富士重工業株式会社

NO. FAS-063

- 1 標 題 プロペラ・スピナー装着方法の変更
- 2 適用機体 FA-200-180の機体で製造番号#1~#166号機及び航技研機
- 3 適用度 要望事項
- 4 目 的 マツコーレイプロペラ型式B2D34C53のシリンダー取付部が変更になり従来スピナー取付方法では装着出来なくなつたため(図-4参照)。
- 5 指 示 プロペラ・スピナー前方部バルクヘッドを除去し、新たにサポートを追加する。
- 6 実施時期 プロペラオーバーホール時プロペラ・シリンダーの取付方法が変更になつた場合及び新プロペラを入手したとき。
- 7 承 認 航空局承認 (NO. -東-033) 46. 11. 15
- 8 所要部品 この作業を行なうには下記の部品が必要である。

図-1 新しい装着方法

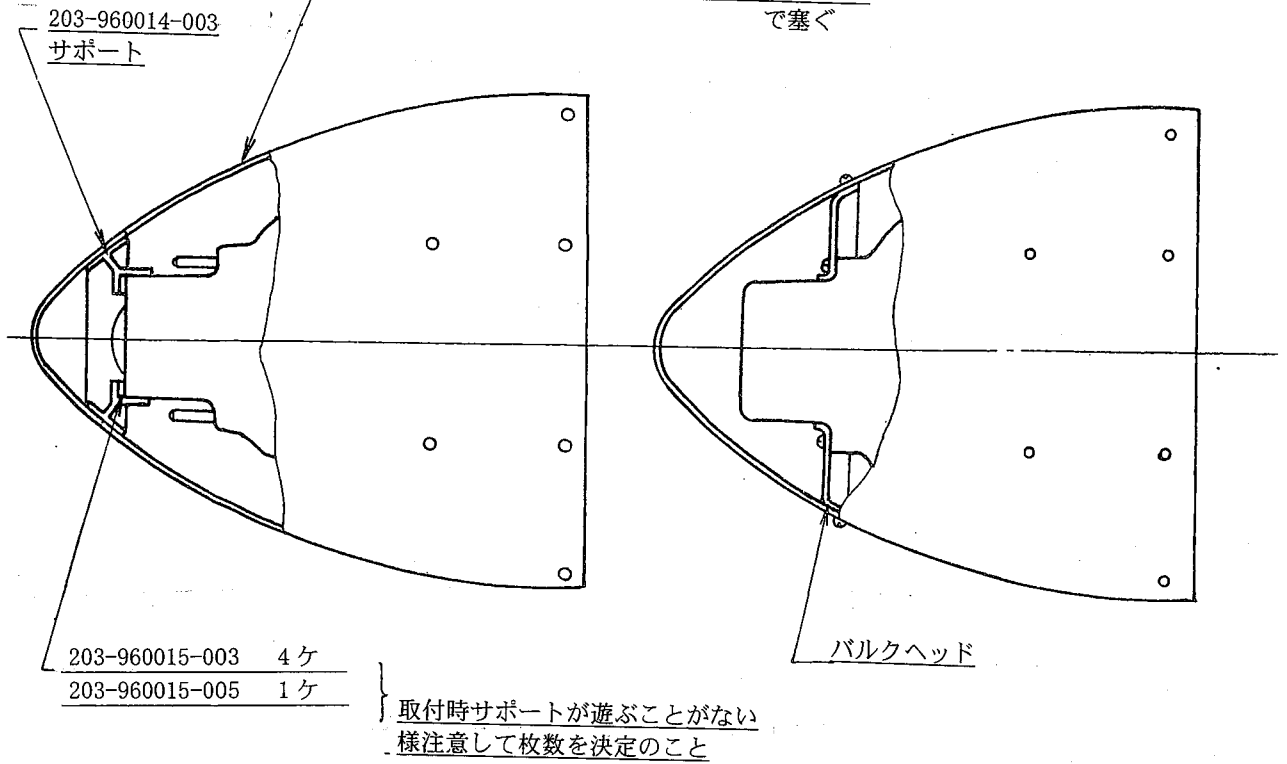
不要孔 (4ヶ所)

MS27039-1-08	スクリュー	4ヶ
AN960-10L	ワッシャー	4ヶ
NAS679A3W	ナット	4ヶ
AN960D10	ワッシャー	4ヶ

で塞ぐ

- (1) プロペラスピナーを取外す
- (2) プロペラ組立から前方バルクヘッド203-960013-001を取外し、廃棄する。
- (3) (2)項により不用になつたスクリーンの開口部4ヶ所はバルクヘッドを取り外したため不用になるスクリーンMS27039-1-084ヶ，ワッシャーAN960-10L4ヶと新たにナットNAS679A3W4ヶ，ワッシャーAN960D104ヶで塞ぐ。
- (4) 改修済のプロペラシリンダー前方部とスピナーの間にサポート，203-960014-003を仮付し，后部バルクヘッドとスピナー取付孔が，ガタがなく合う様にシム203-960015-003，203-960015-005をサポートとシリンダーの間に挿入し，調整する。
- (5) スピナーをプロペラに正規取付ける。(取付スクリーン，ワッシャーは従来通り)
